REGIONE LIGURIA

Settore Ecosistema Costiero e Acque

OGGETTO: S1099 - Procedimento di Verifica di assoggettabilità a VIA sul progetto relativo alla variante sostanziale al programma di coltivazione della cava di marmo rosso Levanto denominata Campuettin sita nel comune di Ne (GE).
Proponente: Cave di Frisolino s.r.l. – Ne (GE)
Comunicazione pubblicazione documentazione per avvio fase pubblica del procedimento di verifica di assoggettabilità a VIA ex art. 19 c. 3 D. Lgs. 152/2006 e contestuale richiesta contributo istruttorio ex art. 4, c. 4, DGR n. 107/2018. *Contributo.*

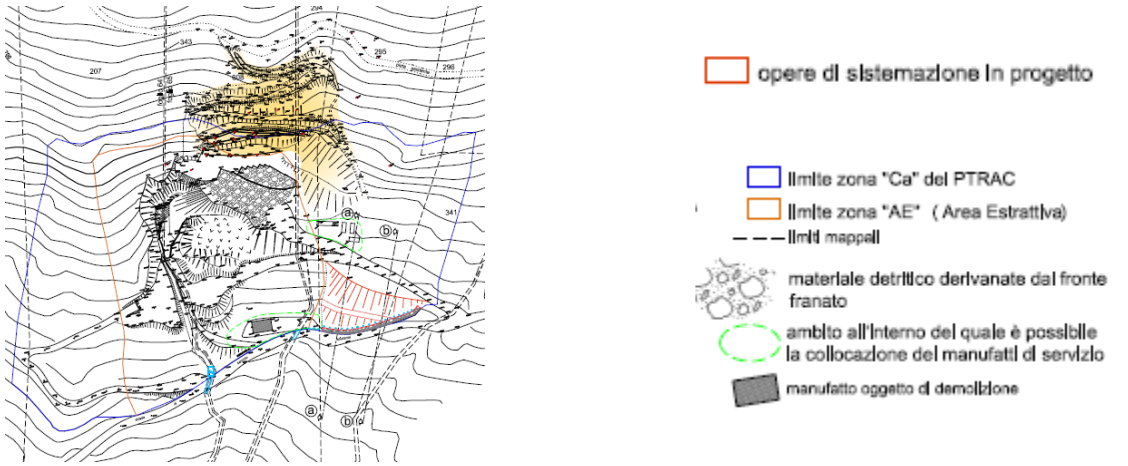
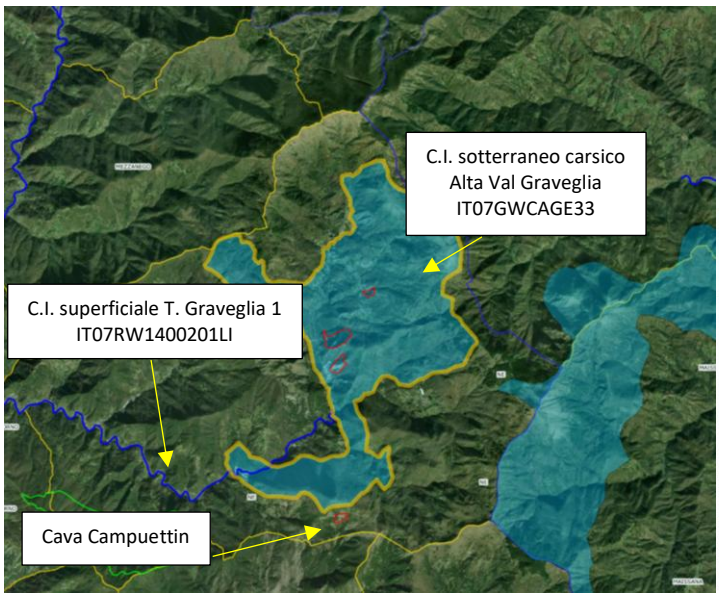
Non è prevista la costruzione di alcun fabbricato e, come è stato ribadito anche nella documentazione integrativa, le opere previste sono all'esterno della fascia dei 10 metri di 2 rii presenti nell'area.
Nelle immagini seguenti sono riportati due stralci cartografici relativi alla planimetria dello stato attuale e del progetto tratti rispettivamente dagli elaborati 8724-All. 2 plan. stato attuale e 8726-All. 3 plan. Progetto.

Per quanto concerne la coerenza con il vigente Piano regionale di Tutela delle acque la cava in oggetto non incide su corpi idrici sotterranei, né interessa direttamente corpi idrici superficiali individuati e caratterizzati in tale Piano, come evidenziato nelle Figure sottostanti e come anche specificato nella documentazione integrativa laddove è stata riportata (elaborato *Integrazioni SPA_Campuettin*) la sovrapposizione della zona con i corpi idrici superficiali e sotterranei individuati nel Piano di Gestione delle Acque-PGA del distretto dell'Appennino Settentrionale.

In considerazione di quanto sopra sommariamente descritto, della localizzazione del complesso di cava, e vista la tipologia di modifica richiesta, non si rilevano elementi ostativi dal punto di vista della compatibilità con le Norme e gli obiettivi del vigente Piano regionale di Tutela delle Acque.
